HODNOCENÍ VEGETACE A FLÓRY V MÍSTĚ PLÁNOVANÉ MALÉ VODNÍ NÁDRŽE (MVN) HÁJEK V K. Ú. POLOM U POTŠTEJNA V PODORLICKU

ASSESSMENT OF VEGETATION AND FLORA AT THE SITE OF THE PLANNED SMALLWATER RESERVOIR (MVN) HÁJEK IN THE CADASTRAL AREA POLOM NERA POTŠTEJN IN PODORLICKO

Jitka Málková¹

3: Situační výkres investičního záměru upřesněný 2025
(fialové plán cest, na louce návrh deponie)

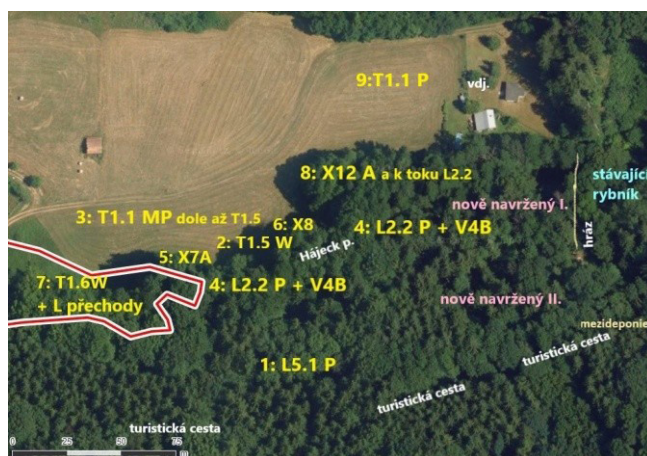
Na základě hodnocení vegetace a flóry v místě plánovaného vybudování MVN na Hájeckém potoce v k. ú. Polom (Málková, 2025) bylo prokázáno, že prvotní záměr výstavby MVN (Obr. 3) by měl negativní vliv na příznivý stav předmětu ochrany přírody. Rozsahem i umístěním by stavba zasahovala do krajinářsky cenného území (meandrujícího toku) a navíc do reprezentativního prioritního biotopu Natura 2000 (údolní jasanovo-olšové luhy). Nežádoucí bylo i navržené kácení lesního porostu pro zbudování nové příjezdové cesty k MVN i umístění deponie zeminy do květnaté louky, navíc značně vzdálené od stavby.

Na základě dvou konzultací s odbornými pracovníky Odboru ŽP MÚ v Rychnově nad Kněžnou přímo v terénu investor stavby přistoupil dne 10. 7. 2025 na zmenšení plochy i jiné umístění MVN, dále na zrušení záměru nové přístupové lesní cesty i na umístění místa deponie zeminy na květnaté louce (Obr. 3). Schváleny byly 2 menší nádrže v blízkosti hráze stávajícího rybníka v degradovaném úseku lesního porostu, kde lze využít i přístupovou cestu k hrázi i plochu k mezideponii zeminy.

Je třeba výrazně zmenšit plochu i umístění MVN, aby nezasahovala do nivy meandrujícího toku, kde se v podstatné části nachází reprezentativní biotop L2.2*, který je navíc prioritním biotopem Natura 2000 (Chytrý *et al.*, 2010; Lustyk (ed.), 2024b). Navrženy a nakonec odsouhlaseny byly všemi účastníky 2 menší nádrže v blízkosti hráze stávajícího rybníka (pozemek 432/1) – viz Obr. 4. Zde je dostatečně široká a hluboká údolnice a v této části je lesní porost silně degradovaný. Navíc je možné při stavbě využít stávající příjezdovou komunikaci k hrázi (odbočka z cyklostezky Brodec). Proto nelze akceptovat návrh kácení lesního porostu a zřízení příjezdové cesty v JZ části k uvažované MVN (segment 1) – viz Obr. 3. Nelze souhlasit i s místem navržené deponie zeminy ve svažitém kvalitním travním porostu (segment 9) a navíc ve velké vzdálenosti od stavby. Ideální se jeví zřídit mezideponii blízko cyklostezky a odtud zeminu odvézt na místo doporučené odbornými pracovníky MÚ v Rychnově nad Kněžnou.

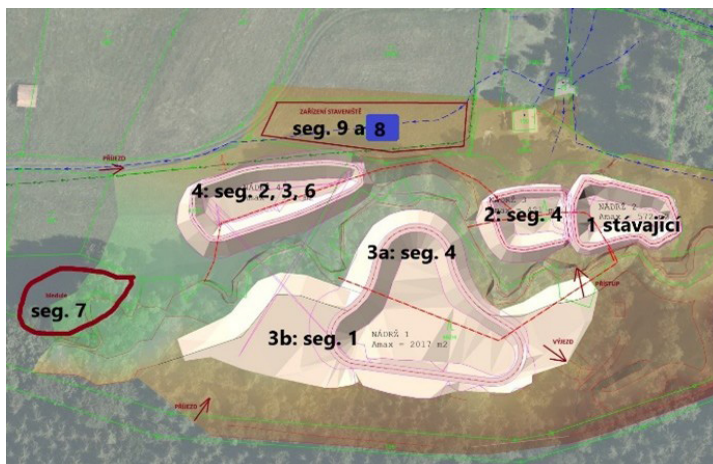
5: Očíslované nádrže v nově navržené situaci (Roušar, 2026) se zákresy vylišených segmentů (Málková, 2025) Po jednání 16. 3. 2026: prosazeno zmenšení nádrže č. 3 o část 3a (revitalizovat) i zařízení staveniště o ½; zákaz zřízení přístupové cesty na JZ i výstup na JV; nádrž č. 4 jen mělkou pro obojživelníky. Posekat a odstranit stařinu v segmentu 7 (populace bleduší).

V zaslané mapě chybělo očíslování a bližší popis nádrží. Do návrhu jsem vepsala čísla nádrží a zasažené segmenty podle hodnocení z roku 2025 (Málková, 2025) – viz Obr. 5.

Naše závěry z šetření 6. 3. 2026 a návrhy alespoň na zmírnění negativních zásahů z pohledu ochrany přírody písemně obdržel projektant i investor (Málková, 2026). Ke každé změně oproti dohodě z 10. 7. 2025 je vyjádření (k 4 nádržím, k příjezdu na JZ, k výjezdu na JV a k zařízení staveniště – viz Obr. 5). Tyto závěry byly předloženy i na schůzce s investorem a projektantem 16. 3. 2026 (viz kapitola Závěr).

Investor s projektantem slib nedodrželi a dne 19. 2. 2026 zaslali návrh na 4 nádrže, opět přístupovou cestu lesem na JZ, jinde výjezd i zařízení staveniště (Obr. 5).

- Bez připomínek jsou nádrže č. 1 a 2.
- Nádrž č. 3 zmenšit o část ležící v nivě Hájeckého potoka a tu revitalizovat (na Obr. 5 jako 3a).
- V místech plánované nádrže č. 4 zbudovat jen mělkou tůň sloužící především pro obojživelníky.

- Na JZ nebude k nádržím příjezdová cesta. Zde zůstal cca 13 m široký zbytek lesa se vzrostlým zdravým bukem, několika javory kleny a s hustším náletem zejména buků, místy jasanů, javorů, vzácně i jedlí (možnost sukcese k biotopu květnaté bučiny).

- V lemu cesty odtěžit několik napadených jasanů.
- Ani výjezd z nádrže č. 2 na JV není povolen vzhledem k nutnosti zachování lesa v prudkém svahu.
- Zařízení staveniště S od Hájeckého potoka zmenšit na polovinu.

- Porosty na loukách v segmentech 3 a 9 nadále 1krát ročně sekat a odklízet travní hmotu.
- Lado (segment 7) s bohatou populací bledule jarní nejen posekat, ale odstranit silnou vrstvu stařiny, která rozkladem působí eutrofizaci stanoviště a nárůst nitrofilních druhů.
